**Forum mondial de l'harmonisation  
des Règlements concernant les véhicules**

Groupe de travail en matière de roulement et de freinage

Soixante-dix-huitième session

**Pneumatiques – Règlement n° 54****Proposition d'amendement au Règlement n° 54  
(Pneumatiques pour véhicules utilitaires et leurs remorques)****Communication de l'expert de l'Organisation technique européenne  
du pneumatique et de la jante\***

Annexe 3, remplacer:

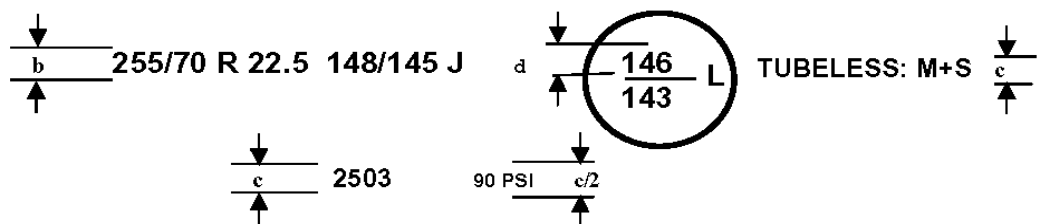
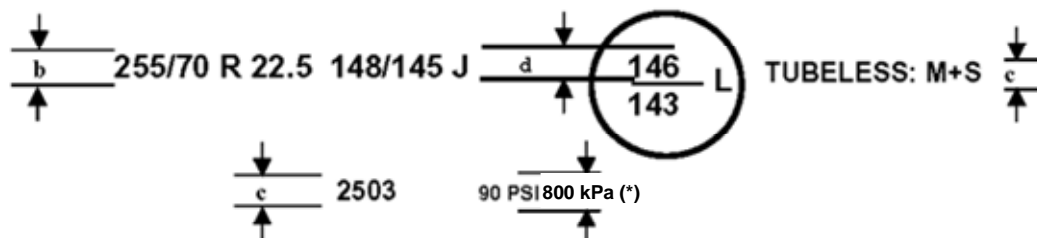
par: »

1. Il est proposé de remplacer l'indice en PSI en indiquant la pression de gonflage en kilopascals («kPa»). Ainsi, il deviendra possible de spécifier la même pression que dans toutes les normes principales relatives aux pneumatiques et d'éviter toute confusion dans le cas de pneumatiques marqués selon le Règlement ONU n° 54 et, simultanément, selon les normes fédérales FMVSS 119 ou FMVSS 139. La date du 1<sup>er</sup> novembre 2016 proposée pour l'entrée en vigueur de cet amendement est choisie pour coïncider dans le temps avec l'introduction des prescriptions concernant la résistance au roulement de l'étape 2 et des nouvelles prescriptions concernant l'adhérence sur sol mouillé dans le Règlement ONU n° 117 (Rev.2).

(\*) L'indication en PSI peut être utilisée au lieu de l'indication en kPa pour les pneumatiques homologués pour la première fois avant le 1<sup>er</sup> novembre 2016».
